„Výstavba Janáčkova kulturního centra v Brně“

VYSVĚTLENÍ, ZMĚNA NEBO DOPLNĚNÍ ZADÁVACÍ DOKUMENTACE

Vysvětlení zadávací dokumentace č. 1 ze dne 4. 7. 2023

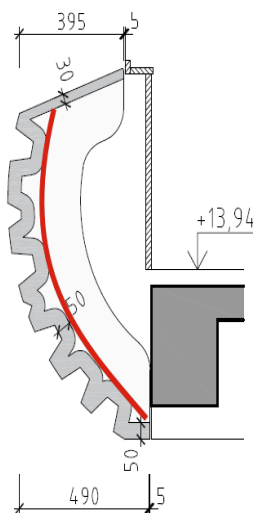
Je možné realizovat betonové skořepiny, u kterých je předpokládáno využití 3D tisku betonu, alternativně také jinou technologií?

U betonových předprsní balkonů se ukázaly technické limity, zejména co se týče rubové strany výrobku a dodržení předepsané tloušťky (viz odpověď č. 4). Jiná technologická alternativa tedy není známa (a proto není ani připuštěna).

D.1.1806b obsahuje pro Z40 detail (viz obr)

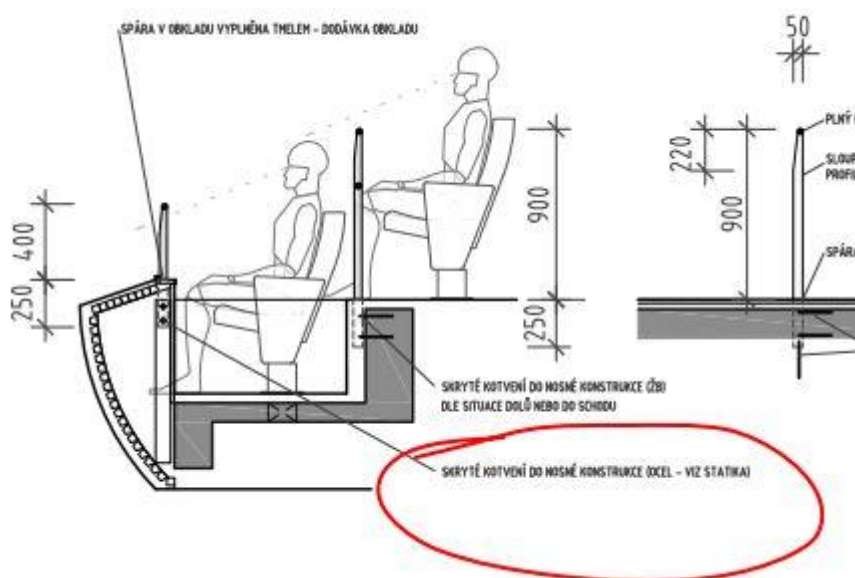
Žádáme o vysvětlení, kde je v rámci „OCEL STATIKA“ vykázána uvedená „NOSNÁ KONSTRUKCE“

Zadavatel uvádí, že ocelová konstrukce je vykázána ve výkresech tvarů pro 3, 4 a 5.NP (*D.1.2.A.11, D.1.2.A.13 a D.1.2.A.15*) – viz. schéma kotvení akustických panelů nad rozpiskou.

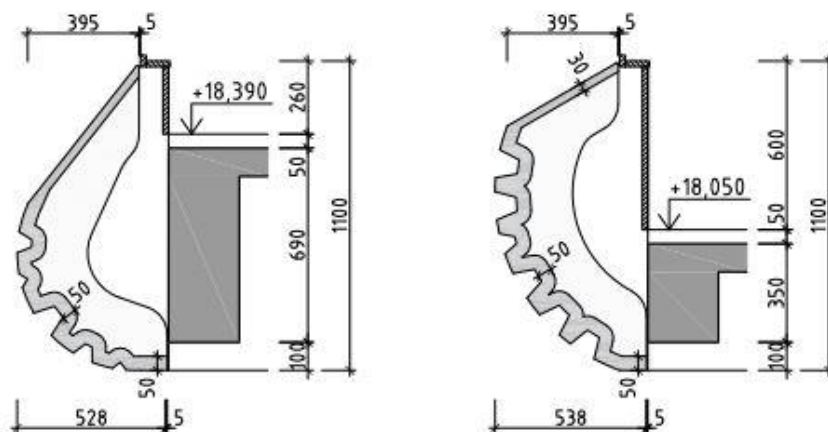
Text položky odkazuje na D11806a, nicméně popis zde není už vůbec žádný. Žádáme o grafickou přílohu prvku nebo potvrzení, že se jedná v obou případech o prvek dle D11634.
